**Réponse à l'avis de la Mission Régionale d'Autorité  
environnementale de la région Nouvelle-Aquitaine sur  
le projet de parc éolien de la Vallée du Haut Bac**

**PARC ÉOLIEN DE LA VALLÉE DU HAUT BAC**

**Commune de ROM (79)**

**Novembre 2020**

Carte des surfaces cumulées des dispositifs « Avifaune de plaine » (MAE biodiversité et Mesures Compensatoires) dans le cadre du projet LGV SEA Tours-Bordeaux

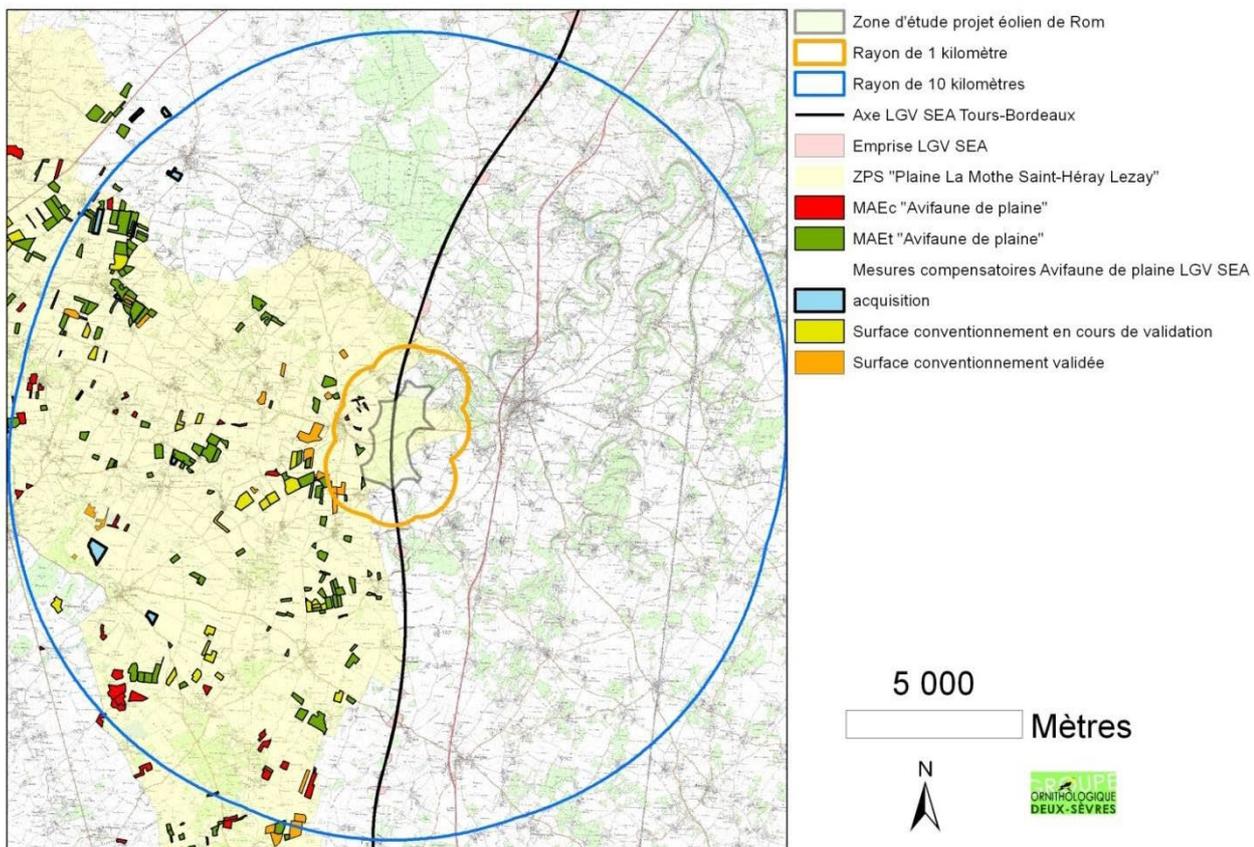
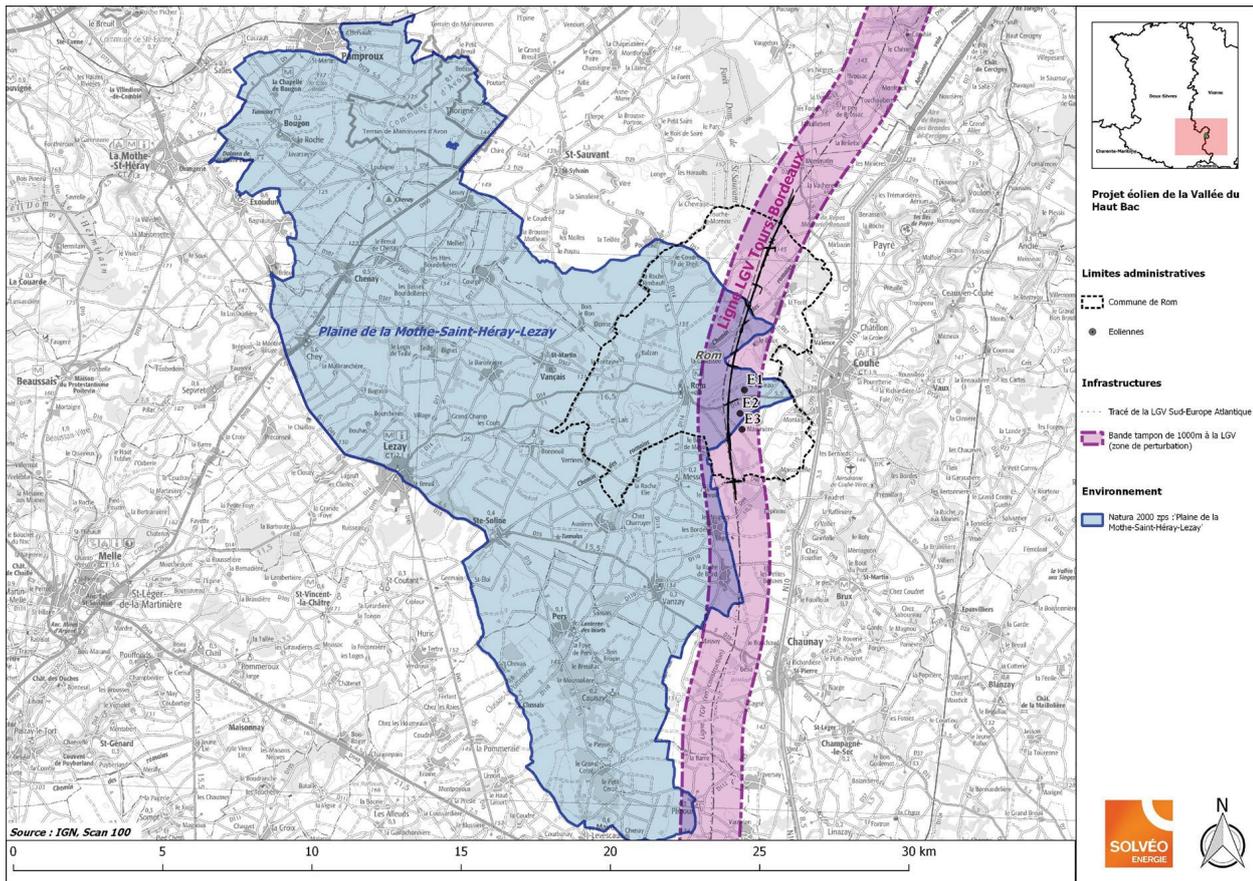
*« Enfin, le dossier ne fait aucunement référence aux engagements pris lors de l'autorisation du projet de LGV SEA. On peut rappeler que la construction de cette ligne avait amené à une réflexion spécifique vis à vis de la traversée des sites Natura 2000, notamment pour réduire les perturbations induites dans la bande des 1 000 mètres. Le projet de parc éolien est susceptible de remettre en cause ces engagements pris au niveau national.*

*La MRAe considère que l'argumentaire relatif à la justification du projet méconnaît les pressions déjà existantes sur la ZPS et présente des justifications techniques inexactes aboutissant à sous-évaluer les effets du projet sur la biodiversité et sur la préservation des enjeux Natura 2000. »*

Les 3 éoliennes du projet envisagé se situent dans la partie fragmentée de la ZPS, à l'Est de la Ligne à Grande Vitesse Sud Europe Atlantique (LGV SEA) et dans la bande de 1 000 mètres inadaptée à l'implantation de couverts favorables à l'Outarde. Sur ce secteur, aucune mesure n'a donc été contractée. Dès lors, le projet ne contrevient en rien à ces engagements.

**Rappelons que l'intégralité des mesures mises en place dans le cadre du dispositif compensatoire de la Ligne à Grande Vitesse (LGV SEA Tours-Bordeaux) ont été prioritairement ciblées entre 1 et 10 km de la Ligne à Grande Vitesse afin de tenir compte des zones d'évitement des espèces jusqu'à 1 000 mètres de part et d'autre de la Ligne à Grande Vitesse.**

**De plus, toutes les surfaces ciblées dans le cadre du dispositif compensatoire de la Ligne à Grande Vitesse (LGV SEA Tours-Bordeaux) sont situées à l'Ouest de la Ligne à Grande Vitesse.**

**Rappelons également que l'intégralité des Mesures Agro-Environnementales (MAE) biodiversité sont contractualisées à l'Ouest de la Ligne à Grande Vitesse.**

Variante retenue – extrait étude d'impact en page 142

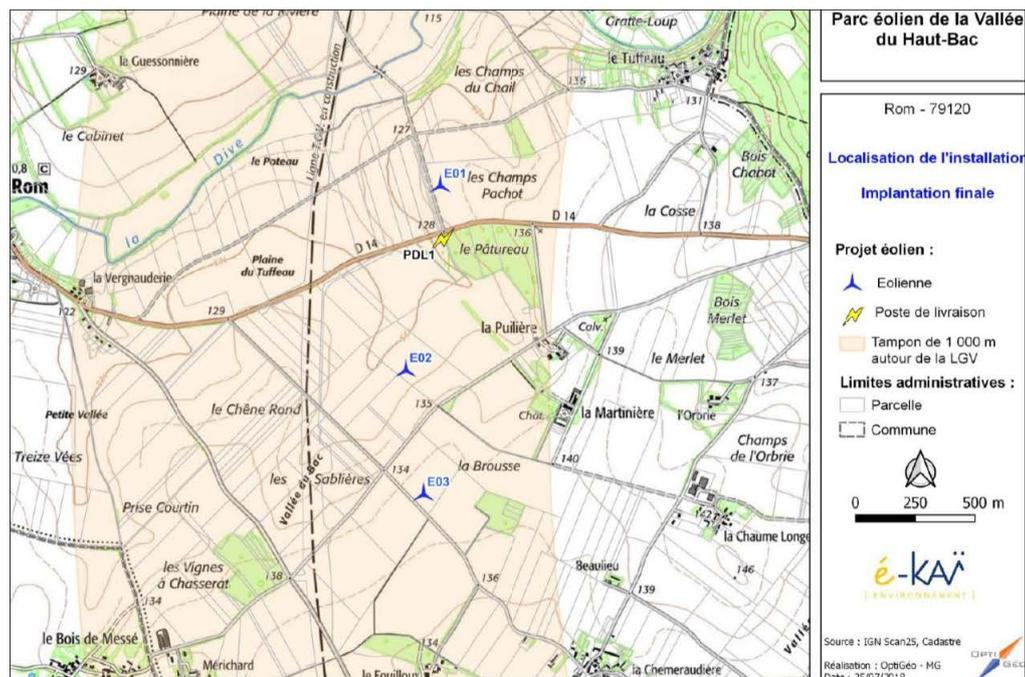
Quatre variantes d'implantation d'éoliennes (variante n°1 avec neuf éoliennes, variante n°2 avec huit éoliennes, variante n°3 avec six éoliennes et variante n°4 avec trois éoliennes) ont fait l'objet d'une analyse comparative. **Mais cette étude se limite à analyser des variantes au sein d'un même site d'implantation et ne constitue pas une étude d'alternatives d'implantation digne de ce nom.**

Il n'en demeure pas moins que le projet est localisé au sein d'un site Natura 2000 ("Plaine de la Motte Saint-Héray-Lézay") visant spécifiquement à préserver plusieurs espèces d'oiseaux (en particulier Milan noir, Milan royal, Busard Saint-Martin, Busard cendré, Faucon émerillon, Faucon pèlerin, Œdicnème criard, Pluvier doré), espèces qui ont par ailleurs été observées sur les sites de la zone d'implantation potentielle. Au regard des incidences négatives potentielles d'un parc éolien sur les espèces avifaunistiques (notamment l'Outarde canepetière, les busards, l'Œdicnème criard et la Pie-grièche écorcheur, pour lesquels des collisions ont été mises en évidence dans les suivis d'autres parcs éoliens), l'étude d'impact aurait dû présenter des variantes d'implantation privilégiant un évitement complet du site Natura 2000. **L'étude d'impact n'apporte pas des éléments suffisants pour garantir une absence d'impact significatif sur les espèces d'intérêt patrimonial.**

**En l'état, le non évitement du site Natura 2000, même dans un contexte environnemental considéré par le dossier comme dégradé, n'est pas satisfaisant.**
